## Tegenrapportage ontgrondingsvergunning binnendijks brakwatergebied Deikum

Rapport nr.: 14419.R02

Opdrachtgever : Firma Hamminga te Pieterburen

Datum : 7 oktober 2014

### **Bodemprofiel**

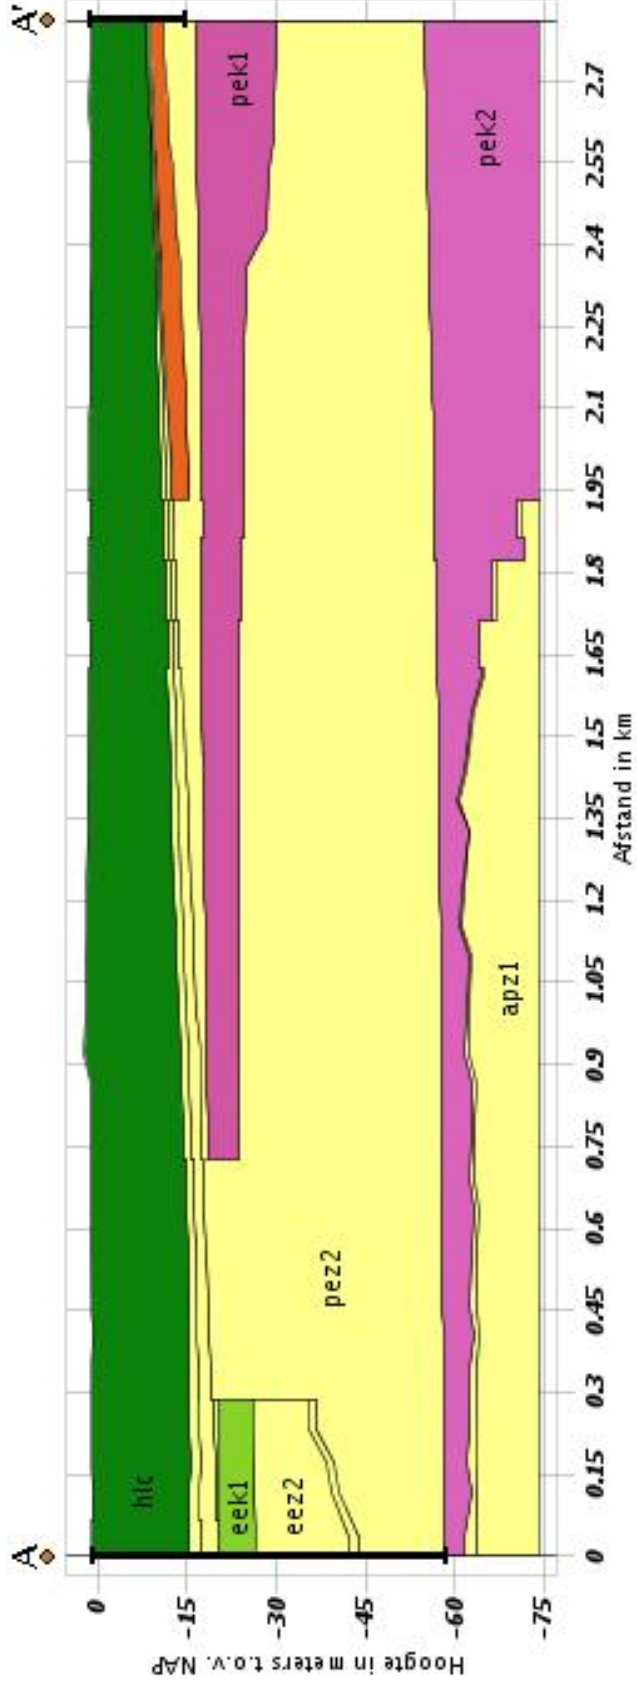
De gebruikte schematisatie (afb. 2.1) van de ondergrond is veel te grootschalig en hierdoor niet representatief voor de projectlocatie. Deze is circa 1 km lang (west-oost), terwijl de schematisatie 38 km lang is. Bovendien is niet aangegeven hoe het profiel georiënteerd is en waar de situering is van de projectlocatie in het profiel.

Het profiel geeft een globaal beeld van de regionale bodemopbouw maar is niet representatief voor de lokale bodemopbouw t.p.v. het brakwatergebied.

**Bijlage 2** bevat een bodemprofiel dat meer detail geeft over de bodemopbouw ter plaatse van het beoogde natuurgebied. Het profiel is noordwest/zuidoost georiënteerd.

Figur 2. Locatiekaart met voorgesteide waterbeheersing

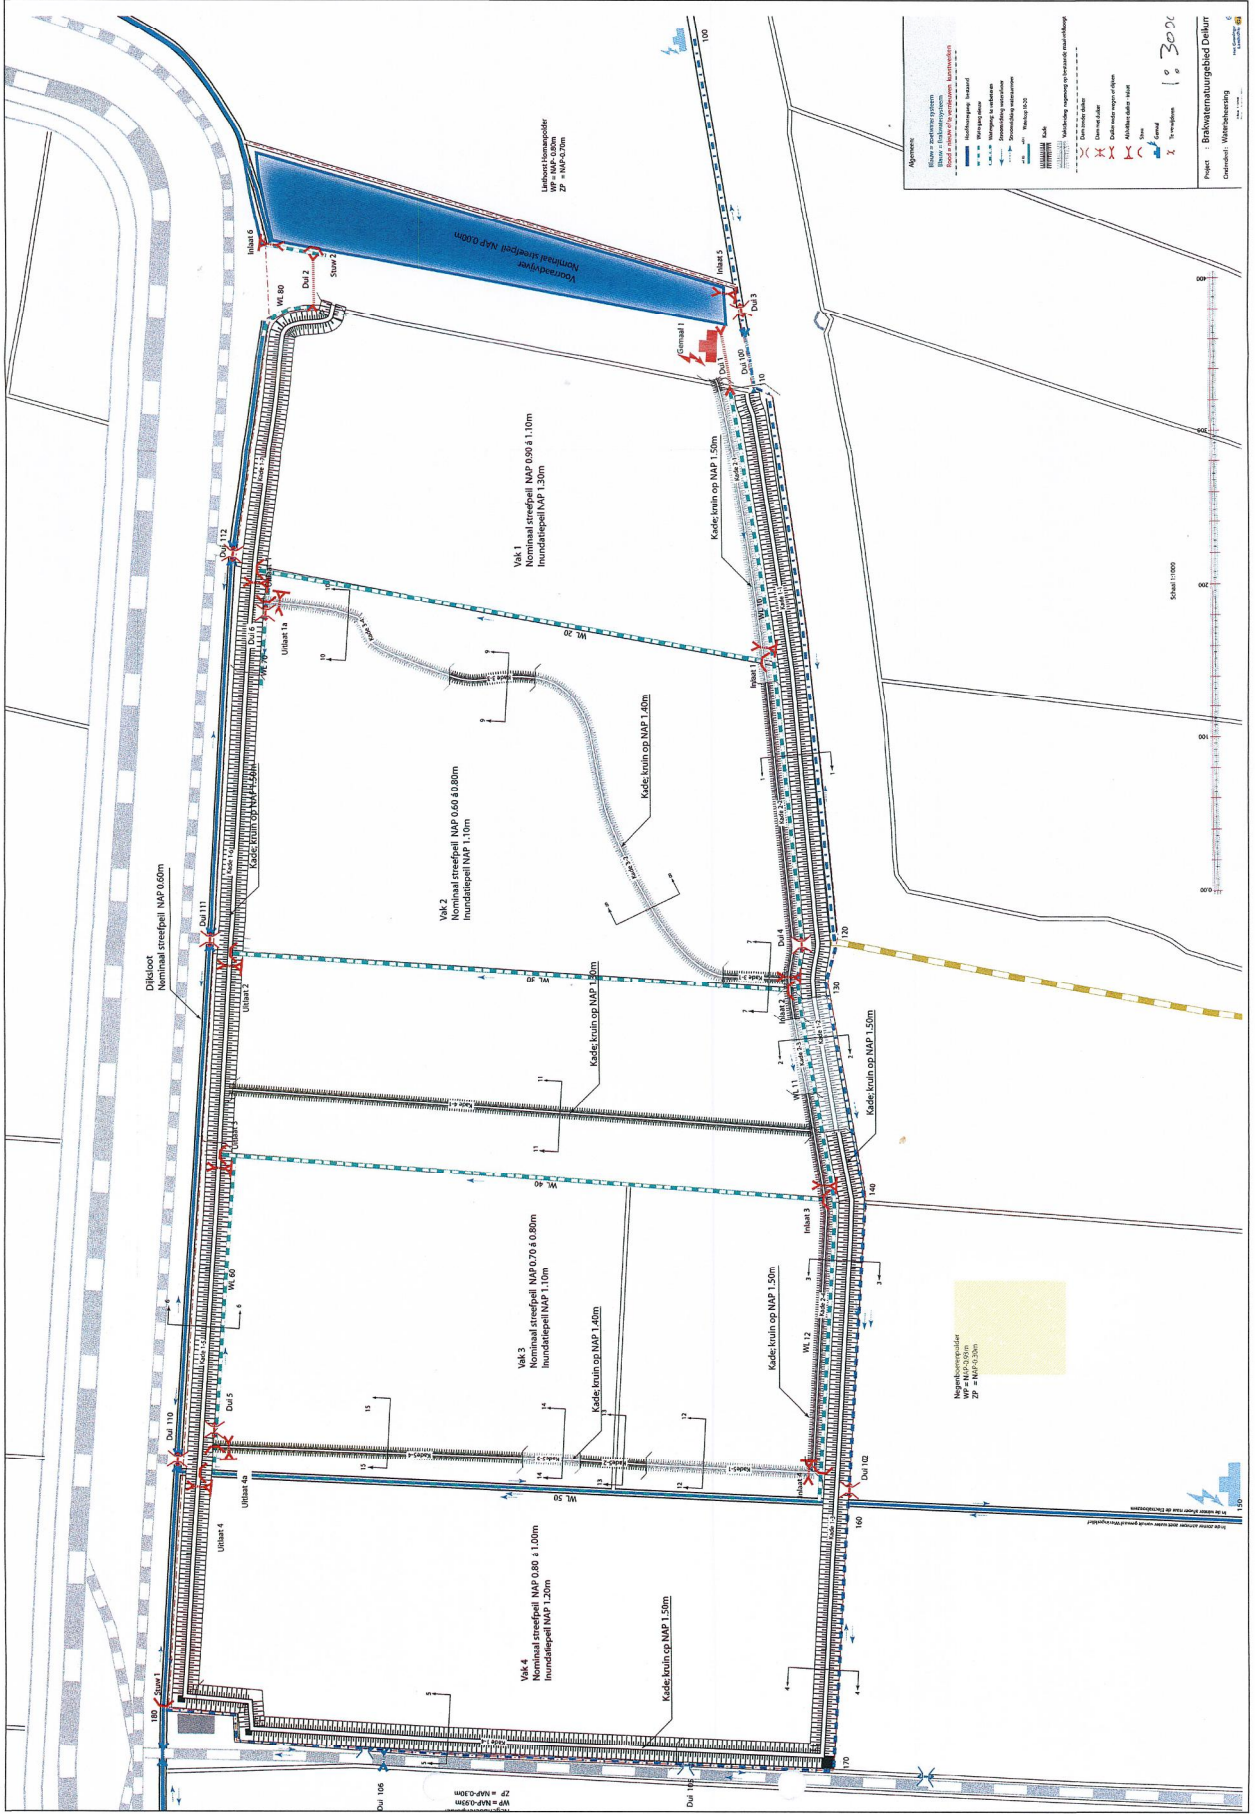
Het waterschap wil echter de zoetwater sloot - die nu loopt tot net ten zuiden van de beoogde retentievijver – verlengen in westelijke richting, zoals weergegeven in **Figuur 2**. Hierdoor wordt dus de aanvoer van zoet water juist vergroot, hetgeen in tegenspraak is met het beoogde doel.

**Figuur 3. Toelaatbaar verval als functie van horizontale kwellingte**

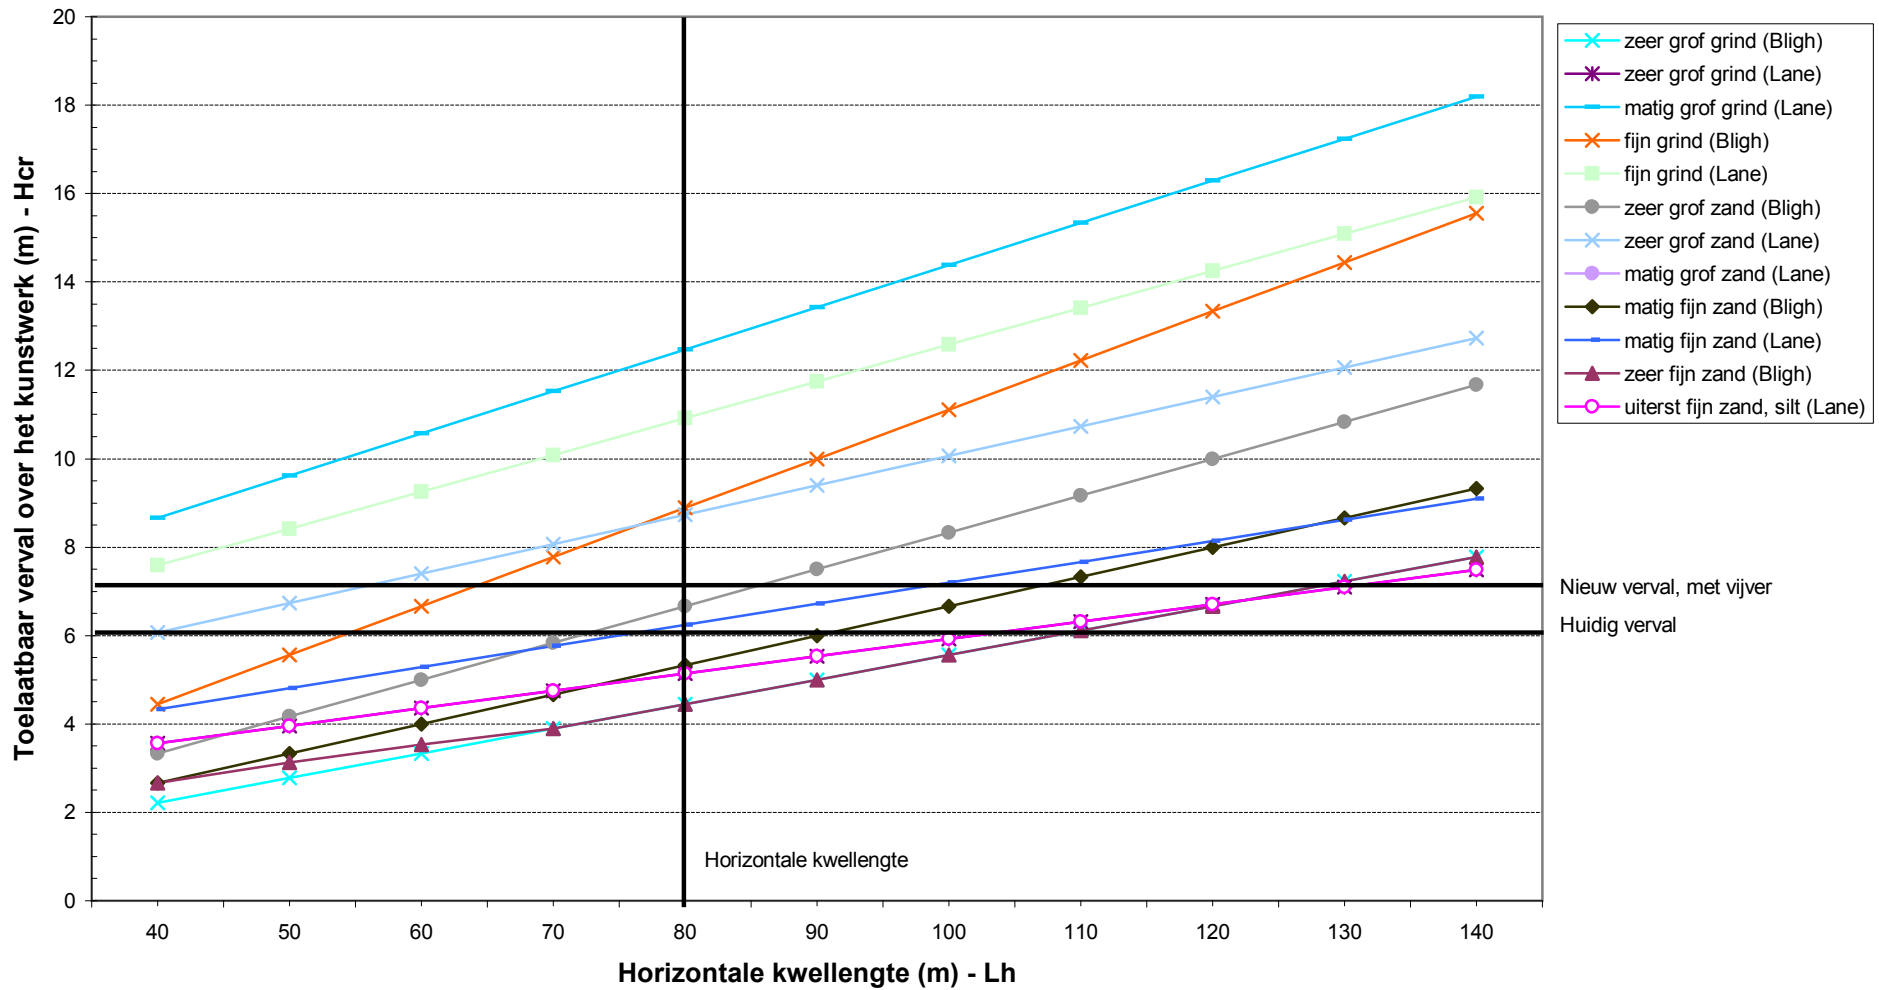
E.e.a. is grafisch weergegeven in **Figuur 3** en **Figuur 4**. Uit deze figuren is af te lezen dat het huidige verval en het toekomstige verval (d.w.z. situatie met vijver) beide het toelaatbare verval overschrijden, voor de op de locatie aanwezige bodemopbouw bestaande uit uiterst fijn tot zeer fijn zand.

De conclusie is dat door de aanleg van de voorraadvijver op korte afstand van de dijk er piping te verwachten is. Dit kan in de toekomst aanleiding geven tot een instabiele ondergrond c.q. calamiteit.
